2021.10.7

小島圭二氏の意見書(丙第340号証)について

赤松 純平

図 a 小島氏が参照している地質断面図. 大部分が CH 級と表示されている.

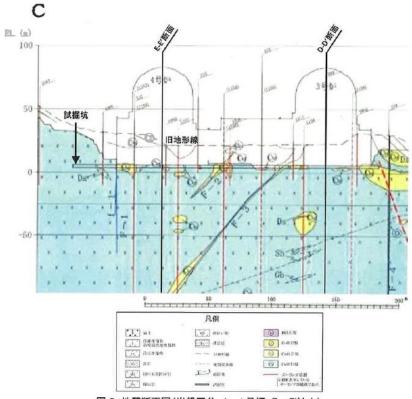
→ 提示された地質図 (図-5~7) の岩級分布は、ボーリング柱状図原本 [[2] 第 3.5.28 図(1)~(54)、6-3-588~641 頁]とは異なる。図 a に図-5 の断面図を、図 b に柱状図原本に記載されている岩級分布を彩色表示して示す。原本では、標高 −150m の深さまで CM 級が 36.6%、CH 級が 61.1%の分布割合である [[2] 第 3.5.28 図(1)~(54)、6-3-588~641 頁]。また、原子炉基礎底面での CM 級の分布割合は、3 号炉では 56.1%、4 号炉では 22.0%である [[2]第 3.5.14 表、6-3-182 頁]。調査結果と異なる地質断面図による意見であり、事実誤認である。

- (2) 2 頁、下から 12 行目: 例えば C-C 断面の 4 号炉直下の E.L.-50 m 付近のように、一部 CM 級以下の岩盤がレンズ状に見られるが、これらは連統性に乏しく局所的な分布であることが確認されている。
- → 「確認されている」という根拠がない。

図 b ボーリング柱状図原本に記載されている岩級分布.

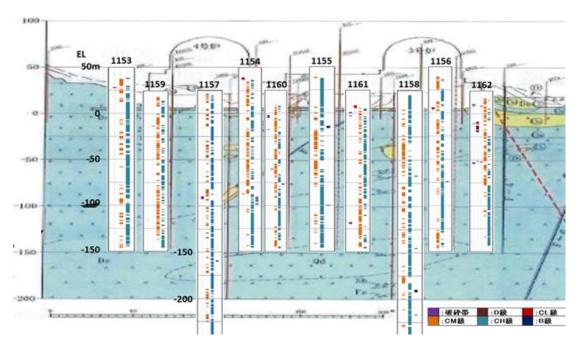
- (3) 2 頁、下から 1 行目:以上の大飯発電所の敷地における地質・地質構造を踏まえると、大規模な断層、褶曲、貫入岩などに起因する速度構造上の特異な構造が見られることはなく、同じ深度であればほぼ同程度の Vp、Vs になり、顕著な速度コントラストは認められないと考えられる。
- → 同じ深さでも、断層破砕帯に伴う速度異常があることを見逃している。 図 b に示されるように、ボーリング孔における CM 級と CH 級の深さ分布はボーリングの位置によって異なる。従って、速度分布はボーリング位置によって異なり、同じ深さで Vp、Vs は同程度とはならない。

図 c 第 21 回審査会合の資料 1-1 p.6 の地質断面図.

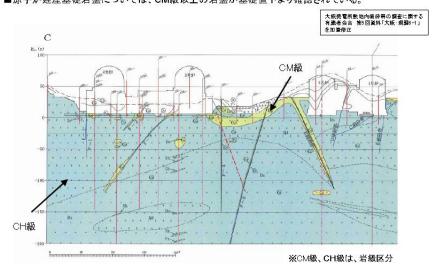
図には CM 級、CH 級の位置が矢印で示されている。会合での説明は、「それから次のページ、6ページ、これは断面図ということで、いわゆる地質区分の断面図でございまして、基本的には、ここのサイトは CH 級と CM 級ということでなっていましてこの浅いところの黄色になっているところに一部 CM 級がございますが、それ以外のところは基本的には CH 級の岩盤が広がっているということになります。図中の赤の線が、これらの断面図を作成するために実施されましたボーリングの場所でございます」(第 21 回議事録、4 頁)とある。説明されている CM 級は矢印で図示された「浅いところの黄色になっているところ」であり、小島氏が説明する「4 号炉直下のE.L.-50m 付近」ではない。小島氏は「浅いところの黄色になっている」部分を大幅にカットした図を示している。また、レンズ状の CH 級はボーリング孔か

ら数 m の幅で図示されているが、隣接するボーリング孔は両側とも約 35m 離れており、幅に関する情報はなく、大きさを推測で描いている。「連統性に乏しく局所的な分布を確認」した根拠が不明である。

図 d 01-3 孔の岩級区分. [1]の図-10 に拡大した文字を追記.

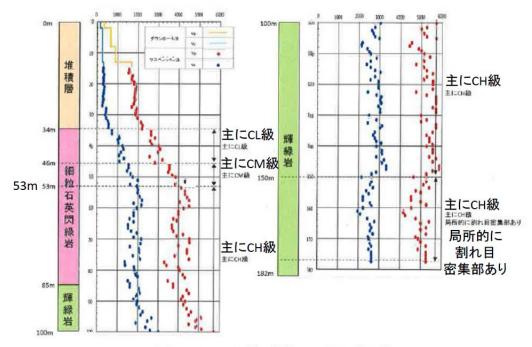
- 2.1 PS 検層結果について
 - (1)4頁、22行目: O1-3 孔では地表付近の一部ではダウンホール法を用いているが、 その他ではサスペンション法を用いて弾性波速度を求めている(図-10)。なお本図は、 関西電力(株より受領した PS 検層結果と柱状図をもとに作図したものである。 本孔の柱状図を確認すると・・・・
- → 図-10 の柱状図で種々確認するとあるが、図-10 は簡易柱状図と説明され、岩級区分は全て「主に」となっている。次頁の図 d に図-10 を転載する。深さ 53m (標高約−21m) 以深では全て「主に CH 級」とされており、原子炉建屋のボーリング柱状図の岩級分布(図 b)とは全く異なる。 O1-3 孔は 3 号炉の東側にあり、小島氏が認めるように、東側では CM 級が多く分布している [5 頁、下から 15~13 行] はずである。「関電から受領した柱状図」による地下の岩級分布は、3 号炉建屋と O1-3 孔との間に何らかの地質境界があって建屋周辺の地下とは全く異なるのか、あるいは、小島氏の「作図」の過程で異なったのか、詳細は不明である。

関電から受領した柱状図とあるが、O1-3 孔の柱状図は設置許可申請書の地質柱状図[[2] 第 3.5.28 図(1)~(54)、6-3-588~641 頁]には記載されていない。また規制委員会の評価会合あるいは審査会合の資料にも O1-3 孔の柱状図はない。評価会合および審査会合で O1-3 孔に関して審議されたのは、サスペンション法による Vs の結果と Q 値を求める実験結果のみである。 PS 検層については、第4 回評価会合(H25.5.10)の資料 3-1、p.20 が示されて以来、同じ図が 5 回の審査会合(第 21 回 H25.9.18 資料 1-1 p.2、第 89 回 H26.3.5 資料 3-1 p.7、

図e 第4回評価会合 (H25.5.10) の資料 3-1 p.20 の図.

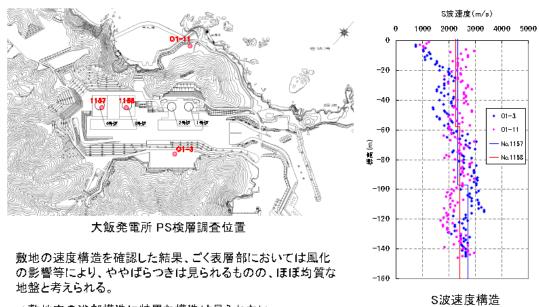
第 111 回 H26.5.9 資料 1-2 p.10、第 206 回 H27.3.13 資料 3-4 p.12、第 332 回 H28.2.19 資料 1-3 p.12)で示されたのみである。前頁の図 e に、審議の元になった第 4 回評価会合で示された図を引用した。小島氏の意見は、審査会合で審議されていないボーリング柱状図によるものと考えられる。O1-3 孔の地質柱状図原本が存在するなら、審査会合において開示し、議論すべきであった。

図 f-1 原子炉基礎のシーム分布.

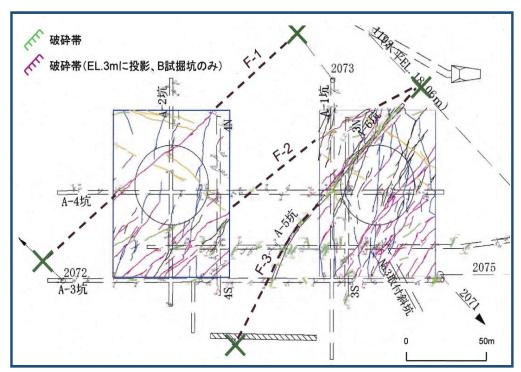
- (1) 5 頁、19 行目: 試掘坑において実施している試掘坑弾性波探査結果のうち、ここでは屈折波法について確認する。・・・地盤モデルの速度(Vs=2.2km/s、Vp=4.6km/s)と比較すると、西側の速度が速いのに対し、東側の速度が遅い結果となっていることが分かる(図-12)。これについて試掘坑展開図を確認すると、西側よりも東側のほうが風化の影響を受け、周辺に比べて CM 級が多く分布することにより、相対的に速度が若干遅くなっている部分が認められる(図-13)。
- → 一面的な解釈である。試掘坑弾性波探査の試験内容として①屈折波法、②平均速度法があると説明し[5頁、14~17行]、②については調査方法を図-11に示しておきながら、調査結果を無視した。②の調査から、下図 f-1~f-2 に示すように、弾性波速度は断層破砕帯とそれに伴うシームの分布密度に相関して系統的に西から東に低下するという結果が得られている[3]。また、小島氏は①について、定性的に述べるだけで定量的な議論が欠如しており、西側よりも東側が遅くなっている理由を風化の影響と云うだけで、東側で風化の影響が大きいことの説明がない。断層破砕帯の影響であることを無視しており、これまでに判明している試掘坑弾性波探査結果についての意見としては一面的である。

図 g A 測線と C 測線の位置関係. [6]の 17 頁を転載.

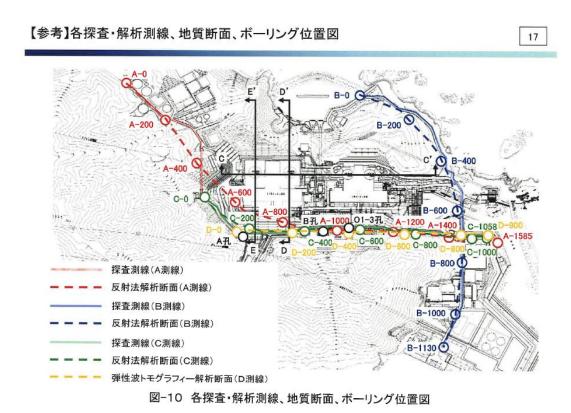
→ C 測線は、A 測線で記録された回折波の位置を除外するように設定されている。また深さ方向の変化が圧縮された縦横比 1:4 の深度断面図で判断している。図 g に A 測線と C 測線の位置関係を示す。C 測線の 200m 付近が A 測線の700m 付近に相当する。

図 h A 測線および C 測線の反射深度断面図. 縦横比 1:1. A-700m と C-200m の位置が概ね対応する.

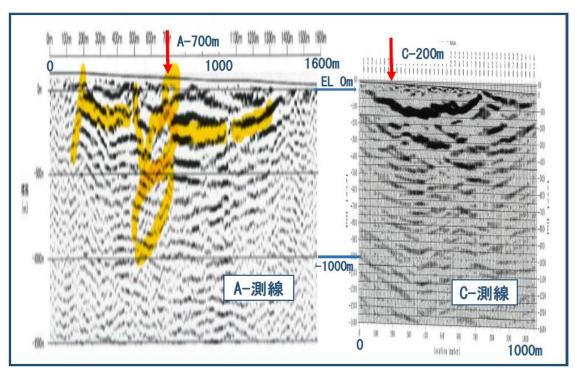
図 h に A 測線と C 測線の深度断面図[6]を並べて示す。縦横比は 1:1 である。小島氏意見書記載の深度断面図はいずれも縦横比 1:4 であるが、元資料には 1:1 の断面図がある[[6] 図 \cdot 13、20 頁]。 A 測線の断面図の黄色の書き込みは、田村氏による反射記録のうねり、断裂、回折波などである[4]。 A 測線の 700m 辺りから左側に回折波が記録され、これに対応する C 測線は 200m 辺りから左側である。図の赤矢印が概ね対応する位置を示す。回折波の出る区域は C 測線では端部なので A 測線ほど明瞭ではないが、地層の乱れが明らかである。問題となっている回折波を明らかにするための測線展開ではない。

図 j C測線における反射法地震探査結果。

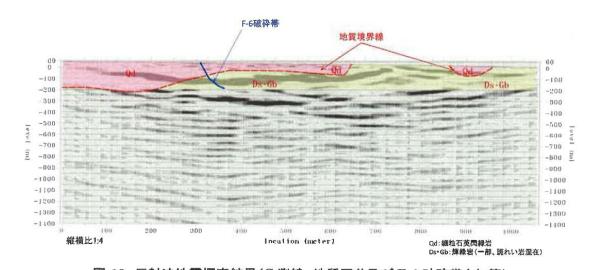
- (3) 7 頁 6 行目: ちなみに、C 測線の結果に、地質区分や当敷地で最も規模の大きい破砕帯(F-6 破砕帯)の位置を加筆した図を確認すると、地質境界に対応する反射面は認められず、また破砕帯の位置において反射面のずれは認められない(図-19)。
- → 次頁図j に、小島氏意見書の「図-19 反射法地震探査結果(C 測線、地質区分及びF-6 破砕帯を加筆)」を、図k に「図-2 地質断面図($1\sim4$ 号炉:C-C 断面)」を転載する。図j ではF-6 破砕帯は青色実線で示され、「F-6 破砕帯を加筆」と断わってある。F-6 は地表から図の右に傾斜し、標高-100m 辺りで折れ曲がって標高約-200m 付近にまで記載されている。すなわちF-6 はC 測線の展開する北東方向に傾斜しているとされている。

図 k 地質断面図(C-C'断面). F-6 破砕帯 (矢印で示す) は左に傾斜している. [6]図-2.

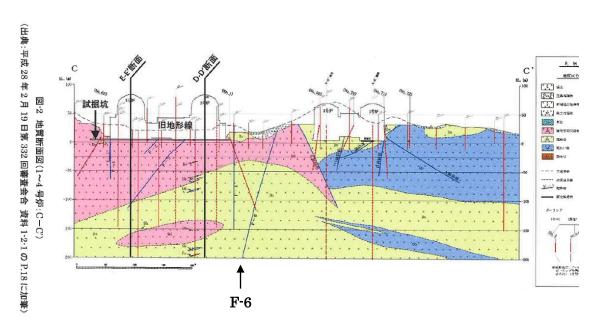
図 k に示す地質断面図では F-6 は左傾斜で標高-200m まで直線状に記載されている。すなわち、F-6 は C 測線と平行な C-C 断面では南西方向に傾斜しているのである。この図には (出典: 平成 28 年 2 月 19 日第 332 回審査会合 資料 1-2-1 の P. 18 に加筆) と断り書きがしてある。資料 1-2-1 の原図と照合すると、「加筆」は「試掘坑」、「E-E 断面」、「D-D 断面」、「I 地形線」の文字を大きく記載し、I と I を I である。I である。I

図 m 発振記録に現れた屈折波走時異常(赤矢印).

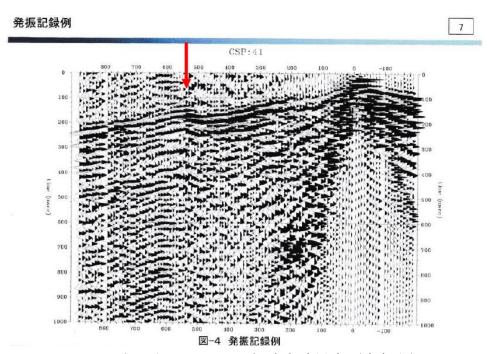
さらに、小島氏は言及していないが、C 測線の発振記録例 (CSP:41) [[6] 7 頁] には 次頁の図 m に示すように屈折波の走時異常があり、速度境界の存在が推定される。赤 矢印でその位置を示した。CSP:41 の起振位置についての情報がないが、発振記録と深 度断面の横軸が同じであるなら、速度異常の生じた位置は C-300m 辺りとなる。深度断

面図(図 h)では、C-300m 辺りより左側で反射の乱れが生じている。A 測線の回折波や C 測線の走時異常を生じた構造上の原因とそれらの関係を検討する必要があるが、小島氏はこのことに触れていない。次の図 n に、田村八洲夫氏の解釈概念図を示す。田村氏は逆断層構造の存在を示唆している[7]。

図 p O1-3 孔の割れ目密集部付近を通過する波線の模式図. [6]の8頁の図に加筆.

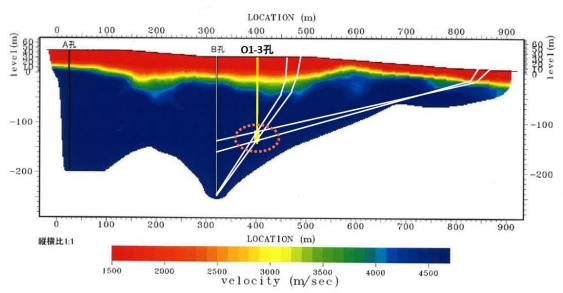
- 2.4 弾性波トモグラフィー結果について
- (1) 7 頁、下から 14 行目: D 測線と交差する地質断面図(D-D'断面、E-E'断面)における測線付近では、E.L.0m 程度以深で概ね CH 級が分布している(図-6、7)。
 - 7 頁、下から 5 行目: また、弾性波トモグラフィーの D 測線と離れた位置で平行する 建屋設置位置の地質断面図(C-C'断面)では、全体的に E.L.0m 程度以深で CH 級の岩盤が分布している。
 - 8 頁、下から 4 行目:以上のことから、1 章で述べたとおり。ごく表層の風化の影響がある部分を除いて、概ね CH 級の岩盤が浅部から分布していることが分かる。
- → いずれも地質柱状図の記載とは違った岩級分布の地質断面図による意見であり、事実誤認である。
- (2) 7 頁、下から 10 行目: なお、深度 150m 以深の局所的な割れ目密集部付近では、PS 検層で見られたような速度の低下は認められず、P 波速度の分布は一様である(図-22)。
- → オフセット VSP トモグラフィーの解析精度の限界を超えた意見である。図 p に割れ目密集部付近を通過する波線の模式図を示す。地表付近に厚さ数 10m の低速度層があるため、深部の解析精度は悪い(註1参照)。このため、深部の PS 検層結果の低速度区間を否定することは困難である。
